Señores
INSTITUTO NACIONAL DE MEDICINA LEGAL Y CIENCIAS FORENSES
Atención: Dr. Jammes Alberto Guzman Cruz
Supervisor Contrato Electrónico No. 0035-DRNR-2025
Ciudad

Asunto: Solicitud de modificación de especificaciones técnicas – Contrato N.º **0035-DRNR-2025**.

Diagrama de división oficina

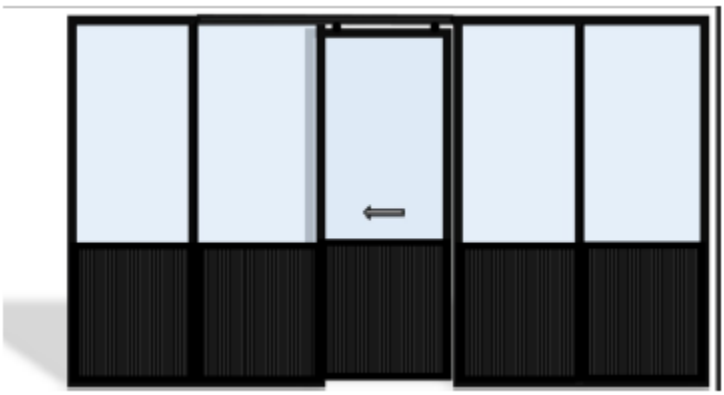
1. **Modificación al Ítem 1: División de Oficina (Panel Divisorio)**

Justificación Técnica: Durante la inspección del área de circulación, se evidenció el tránsito frecuente de camillas. La especificación original (vidrio completo o estructura estándar) presenta un riesgo de impacto en la zona inferior debido al movimiento de estos equipos.
Propuesta: Para mitigar riesgos de rotura y accidentes, se recomienda modificar la estructura divisoria incorporando una protección mecánica en la base.

- **Especificación propuesta:** División compuesta mixta.
  - **Parte Inferior (Base):** Estructura sólida con revestimiento en **lámina de aluminio** hasta una altura de **1.10 m**. Esto funcionará como barrera de protección contra impactos de camillas.
  - **Parte Superior:** Vidrio según las características y calibres establecidos en las especificaciones técnicas originales.
  - La apertura de puerta será deslizante hacia la derecha.

Diagrama de distribución de escritorios

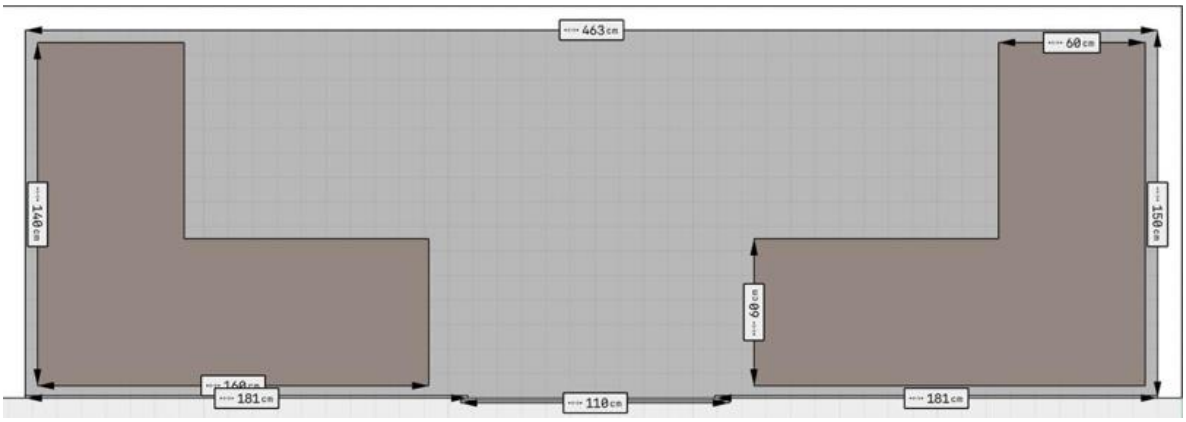
2. **Modificación al Ítem 2: Escritorios en forma de L**

Justificación Técnica: Tras realizar el replanteo y medición final en los cubículos destinados para los puestos de trabajo, se determinó que las dimensiones contractuales (**2.90 m de largo**) exceden el espacio físico disponible, lo cual impediría una instalación funcional y bloquearía las rutas de evacuación o tránsito.

Dimensión	Especificación Original	**Nueva Propuesta (Ajustada)**
Largo Total	2.90 m	**1.60 m**
Fondo (Retorno)	0.58 m	**1.40 m**
Profundidad	0.58 m	**0.60 m**
Altura	0.77 m	**0.75 m**

- 1.60m (largo) x 1.40m (ancho) x 0.60 (profundidad) x 0.75m (alto)
